東京電力福島第一原子力発電所
ALPS 処理水希釈放出設備及び関連施設
の新設に関する確認結果報告書
(案)

令和4年7月 日

福島県原子力発電所安全確保技術検討会

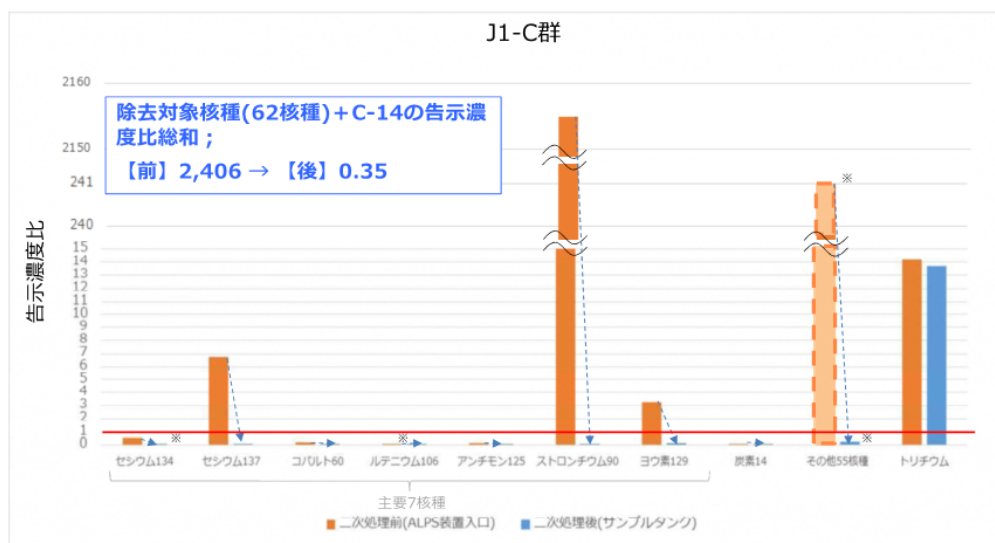
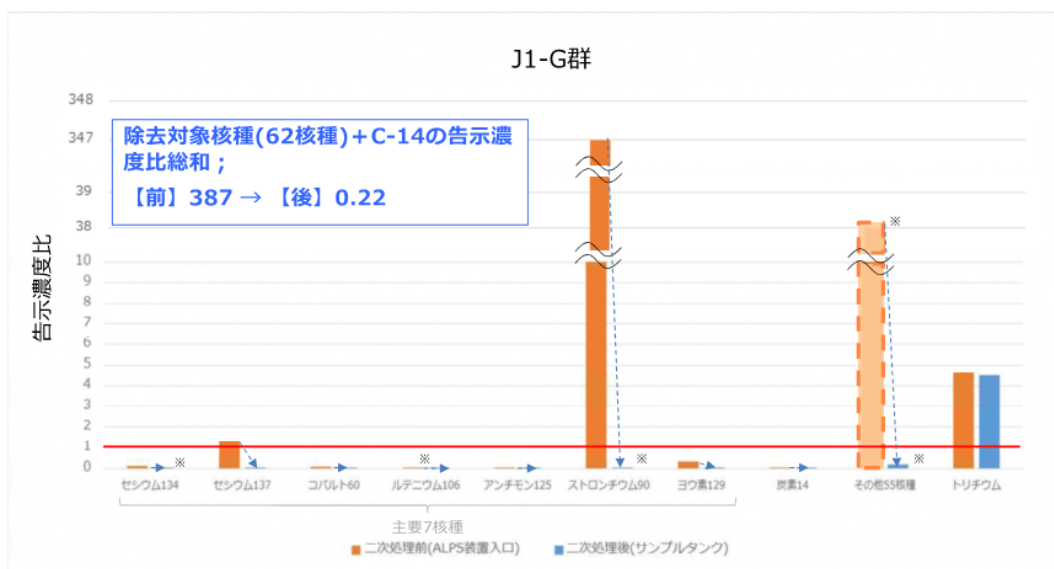
増設 ALPS の二次処理試験の結果を示し、告示濃度比総和 1 以上の処理途上水を ALPS により、規制基準未満に浄化できることを説明すること。

処理途上水を 1,000m³ 処理し、告示濃度比総和 1 未満を満足（0.22～0.35）していることを確認しました。

対象とするタンクは、ALPS の性能確認のため、告示濃度比総和 100 以上の中から高い濃度の①タンク群（J1-C 群、告示濃度比 2,406）、②低い濃度のタンク群（J1-G 群、告示濃度比 387）を選定しました。処理は増設 ALPS の 1 系統で実施し、処理量は約 156～204m³/日でした。

J1-C群；【前】 2,406 → 【後】 0.35

J1-G群；【前】 387 → 【後】 0.22

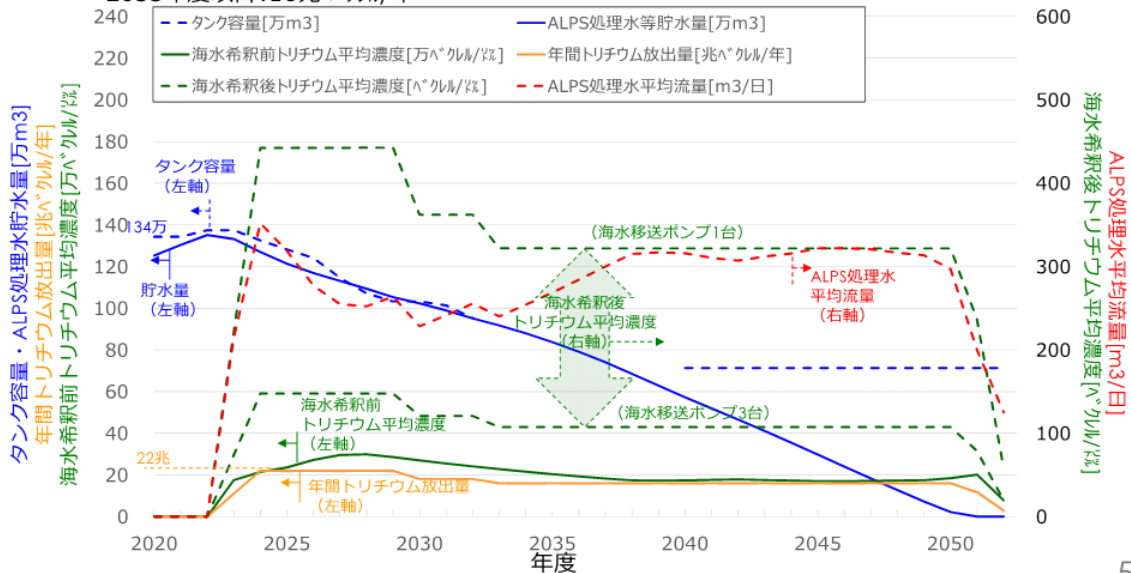
二次処理性能確認試験では J1-C タンク群の 1,000m³ 処理に 6 日間、J1-G タンク群の 1,000m³ 処理に 8 日間を要している。タンク貯蔵水の約 70% (約 93 万m³) を占める処理途上水の二次処理が ALPS 処理水希釈放出のスケジュールのボトルネック (遅延要因) になる懸念がある。

日々発生する汚染水の処理と処理途上水の二次処理を並行して実施することについて説明すること。

二次処理性能試験は、増設 ALPS として 3 系統あるうちの 1 系統 (処理能力 250m³/日) を使用したため、試験に 6 日間～8 日間要しているが、3 系統使用すれば 2、3 日で 1,000 m³ 処理が可能です。

また、ALPS 処理水の放出シミュレーションにおける ALPS 処理水の放出量は年間の平均で最大 350m³/日です。日々の汚染水の発生量 100m³/日～150m³/日の ALPS 処理を想定すると二次処理量は最大で 200m³/日であり、ALPS の処理能力 (既設: 750m³/日、増設: 750m³/日、高性能: 500m³/日) を踏まえると、二次処理がボトルネック (遅延要因) になることはありません。

図 サンプリングラック計画図

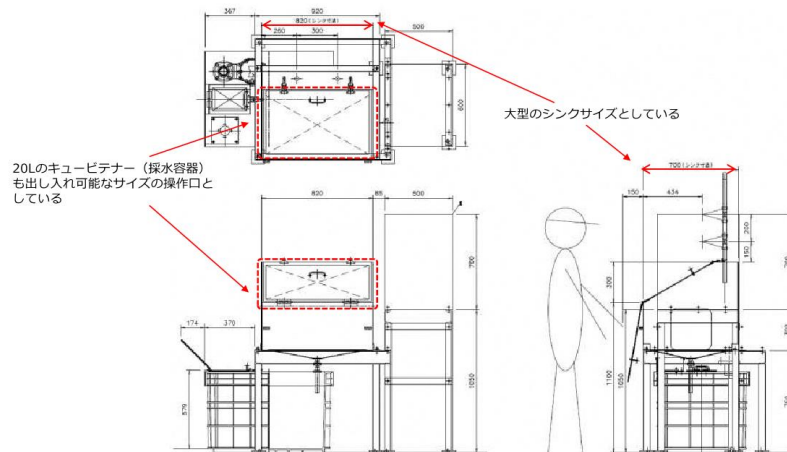
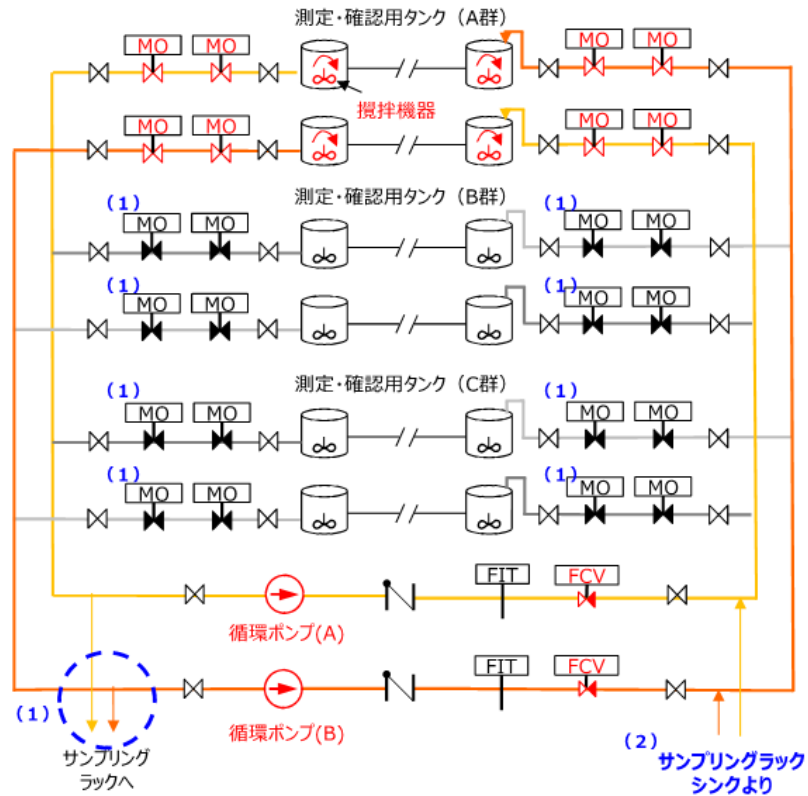
測定確認用設備において測定試料を採取するための設備、放水立坑や海域において測定試料を採取するための設備は重要である。試料採取位置や設計の考え方について説明すること。

測定・確認用設備において、循環・攪拌により均質化された水を採取するためのサンプリング設備を循環ラインに設けます。水のサンプリングは循環攪拌後とし、タンク群ごとに実施します。試料採取サンプリング設備（ラック）は、サンプルタンク（K4）近傍の多核種除去設備移送設備建屋内に設置します。

排水中の放射性物質の濃度確認用として希釈設備の海水配管ヘッダ下流の放水管立上り部から、放出前濃度の確認用として放水立坑（上流水槽）から、それぞれ採取できるよう、サンプリングラックを設置する予定です。

(第三リン酸ナトリウム及びトリチウムを分析対象とした結果)

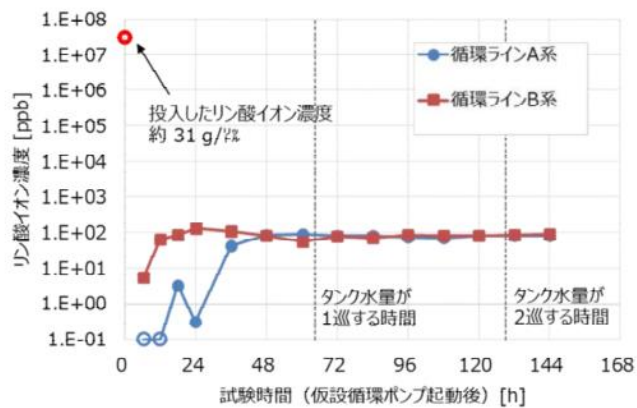
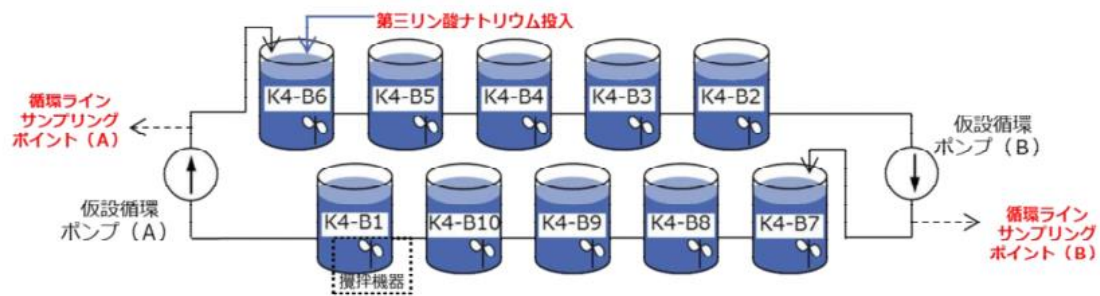
令和4年2月に実施した循環攪拌試験の結果を示し、タンク内 ALPS 処理水の放射能濃度の均質化について説明すること。また、第三リン酸ナトリウムと放射性物質の粒径、質量の違いを考慮したうえで、均質化の検証が可能であることを説明すること。

また、粒子状の放射性物質がタンク底部、連絡管弁や継手部等へ沈降・残留する可能性とその対策について説明すること。

循環攪拌実証試験の結果を踏まえ、循環攪拌運転により代表試料を採取できると判断しました。また、循環攪拌実証試験の結果を踏まえて、設備構成も試験と同様の構成（循環ポンプの設置、循環ラインにサンプリングポイントを設置する等）とするとともに、循環攪拌時間は適切に設定（運用開始当初はタンク水量の2巡以上）します。

- ・試験開始前にタンク1基（K4-B6）に第三リン酸ナトリウム全量を投入した、非常に保守的な初期状態で開始したものの、タンク水量が2巡した以降に循環ラインサンプリングポイント（A）、（B）から採取した水に含まれるリン酸の平均濃度が、理論値80ppbとほぼ等しい84.5ppbであった。
- ・保守的な初期条件により、タンク内から採取した水に含まれるリン酸濃度の平均は86ppb、標準偏差9ppbとなり、若干のばらつきが確認されたものの、タンク内のトリチウム濃度の平均は $1.51 \times 10^5 \text{Bq/L}$ 、標準偏差 $0.029 \times 10^5 \text{Bq/L}$ となっており、循環攪拌運転により均質の効果が確認されました。

ALPS 処理水に含まれる放射性核種は基本的に水に溶解しているものです。リン酸も水に溶解しているものです。そのため、リン酸による検証で十分であると考えています。これまで、ALPS 処理水を貯留しているタンクにおいて堆積物を確認していますが、分析を行い放射性核種は確認されていません。

なお、沈降性の物質に対する懸念に対しては、ALPS 処理水等貯留タンクから測定・確認用タンクへ ALPS 処理水を受け入れる際に、念のためフィルタに通水した後に受け入れる計画とすること、今回測定・確認用タンクに転用するK4タンクはタンク内の清掃を実施することで対策を行います。

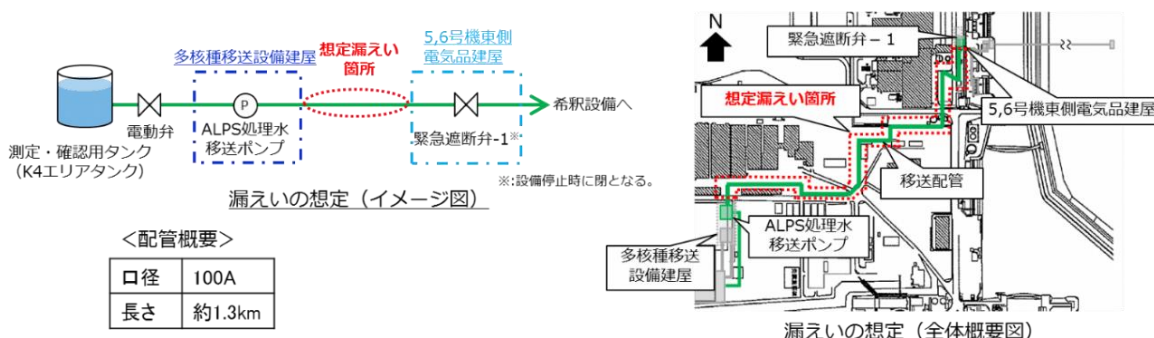
ALPS 処理水の測定・確認用設備として用いるK4エリアに設置するタンクから海水配管ヘッダまでの配管の耐震性など、自然災害への対応について説明すること。また、地震等により配管が破断した場合を想定し、どのような漏水対策を講じるのか。移送設備各箇所での配管が破断した時の対応シナリオと敷地内外への影響の程度を説明すること。

測定・確認用タンクから海水配管ヘッダまでは、主にポリエチレン管を使い、耐震Cクラスで設置する予定です。ポリエチレン管自体は漏えいリスクの少ない融着構造として接続します。また、ポリエチレン管と弁・ポンプ等の金属フランジとの取り合いは、漏えいリスクが想定されることから堰と漏えい検知器を設けます。なお、ポリエチレン管は可とう性があり地震に対する耐性を有しております。令和3年2月13日、令和4年3月16日の福島県沖地震の際にも大きく揺れましたが、ポリエチレン管が損傷して漏えいが発生したというような事象はありませんでした。

道路跨ぎ部等は漏えい水が側溝等に入らないように、可能な限り離隔するとともに、移送配管に使用するポリエチレン管は管の外側に外装管（接合部は防水カバー）を取り付ける対策を行います。

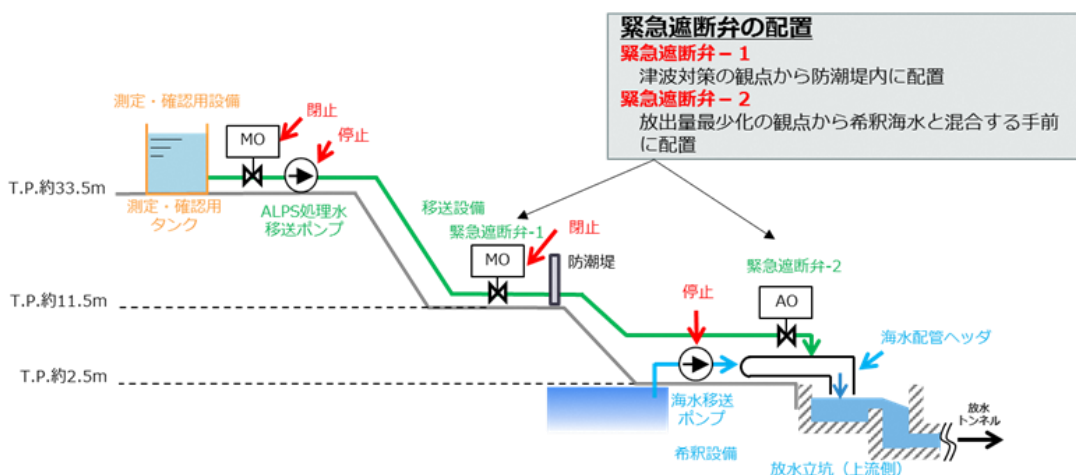
内閣府が切迫性を指摘している日本海溝巨大地震に伴い海抜11.8mの津波が福島第一原子力発電所に襲来すると想定されている。そのような津波が襲来した場合、放水立坑、海水移送ライン、海水ポンプ、緊急遮断弁、ALPS 処理水移送ライン等ほどの程度影響を受けることを想定しているのか。

ALPS 処理水希釈放出設備の内、希釈設備を除く、測定・確認用設備及び移送設備の一部については津波が到達しないと考えられる海抜(T.P. ^(※18))33.5m以上の場所に設置します。

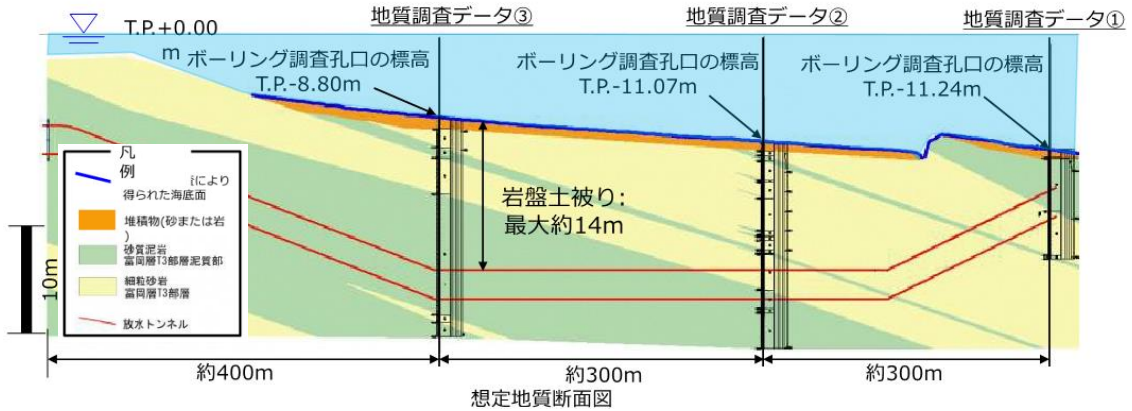
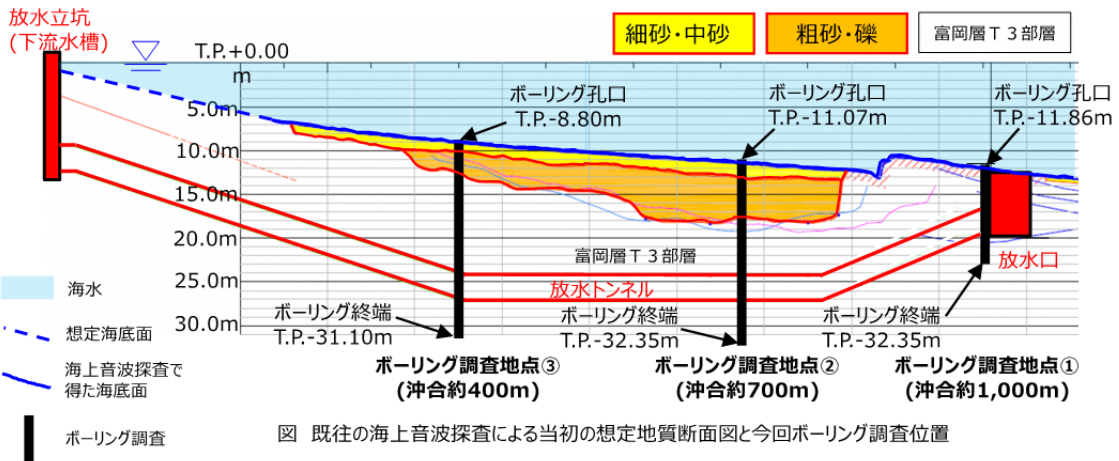
海域での地質調査等の結果、特に、ボーリング調査の柱状図やコア写真、各種試験結果と、陸側から海底放水口までの海底トンネル沿いの地質断面図を示し、設計に利用した地質データ（過去に行った調査結果、文献）とあわせて説明すること。

調査結果から放水トンネルの縦断線形を、地質調査データから想定した地質断面図に重ね合わせた結果、放水トンネルは岩盤内を通ると判断しています。

地質調査データ①の地点は、放水口設置位置及び放水トンネル到達地点であり、岩盤内（富岡の砂岩、泥岩）に設置できることを確認、地質調査データ②の地点において、放水トンネルが岩盤内（富岡層の砂岩、泥岩）に設置できることを確認、地質調査データ③の地点において、放水トンネルを岩盤内（富岡層の泥岩）に設置できることを確認しました。

- ・ 既往の海上音波探査による地層構成では、表層に細砂・中砂、粗砂・礫が堆積し、その下に富岡層 T3 部層がある地層構成であると想定した。
- ・ 今回、①(沖合 1,000m)地点、②(沖合 700m)地点及び③(沖合 400m)地点におけるボーリング調査を行った結果、②及び③の地点において表層の砂を中心とする堆積層は、音波探査の結果に基づいた想定よりも薄いことが確認されました。また、全ての地点において、砂岩と泥岩の互層から成る地層(富岡層 T3 部層)構成であることが確認され、既往の海上音波探査と整合し、放水トンネルを構築する際には安全に施工できると判断しました。

図 6-1-14 海中の年間平均濃度分布図（放水位置東西断面）
（トリチウム 2.2E+13Bq を年間を通じて均等に放出）

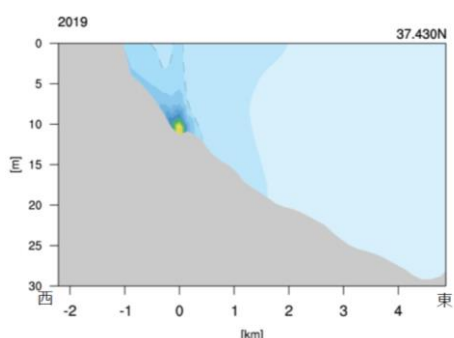
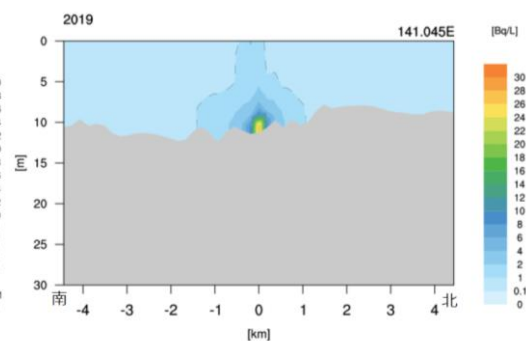
移流・拡散による海水中のトリチウム濃度変化の計算結果について、ALPS 処理水は、海底トンネル出口から海水面に向けて一定の流量と流速で放出されるので、「放射線影響評価報告書（設計段階・改訂版）」77 ページの図 6-1-14、図 6-1-15 で示された黄色の範囲はおそらく海水面付近まで広がり、このような拡散にならないと思われる。実際の放出方法を考慮してもなお、拡散結果が変わりがないか確認し示すこと。拡散結果が異なるような場合は、その結果を示すこと。

1 日 500 m³ という放出量は ALPS 処理水の量と思われる。実際には 100 倍以上の希釈用海水とともに放出することになるが、その状況においても、シミュレーションの結果に変わりがないかどうかを確認し示すこと。

【東京電力からの回答】

御指摘のとおり、実際の放出の際には、放出する ALPS 処理水の 100 倍以上の海水により希釈して放出することとなりますが、希釈に使用する海水は発電所付近で取水した海水であり、希釈水の取放水は発電所周辺の限られた海域での海水の動きのごく一部とみなすことができることから、広域の拡散に影響を与えるものではなく、シミュレーションの結果が変わることはありません。

図 海域モニタリング地点

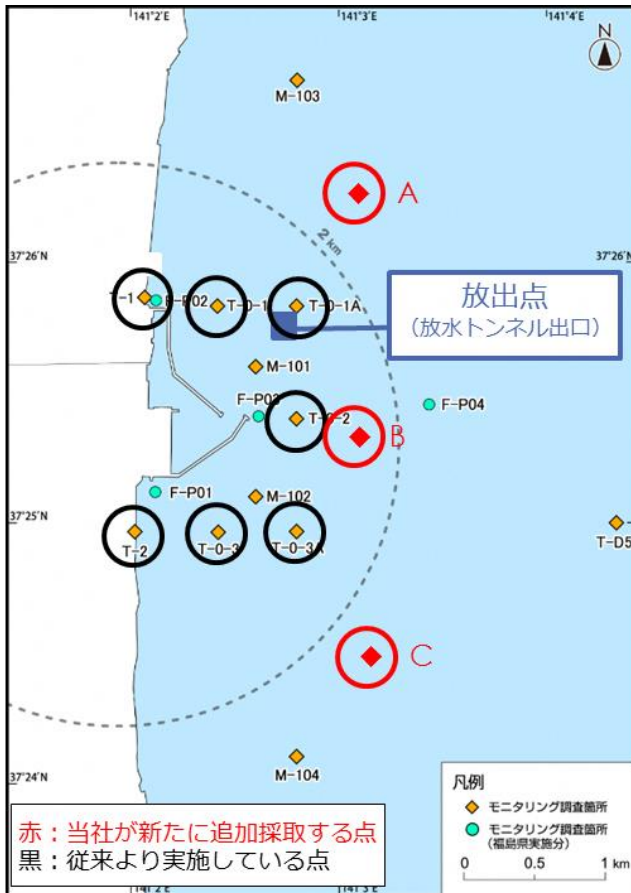
海域モニタリングの異常値は、放出前に設定すべきである。事前のモニタリングで通常の変動幅を確認して異常値を設定するとともに、放出後のデータの蓄積により見直しを行うこと。放出している最中に、異常時の対策を取ることが重要であることから、異常が確認された際の確認手順を整理すること。

放出 1 年前からのトリチウムを中心とした海域モニタリングの強化により蓄積したデータだけでなく、これまでのモニタリングデータも参考とし、放出前の変動範囲を見極めて放出を開始するまでに異常値を設定していきます。

ALPS 処理水は、多核種除去設備により浄化処理を実施していることから、異常の判断は、浄化処理できないトリチウムをモニタリングの対象とします。令和 4 年 4 月からモニタリングしている海域のトリチウムの分析値を蓄積し、放出前の状況を平常時の変動範囲として把握していきます。
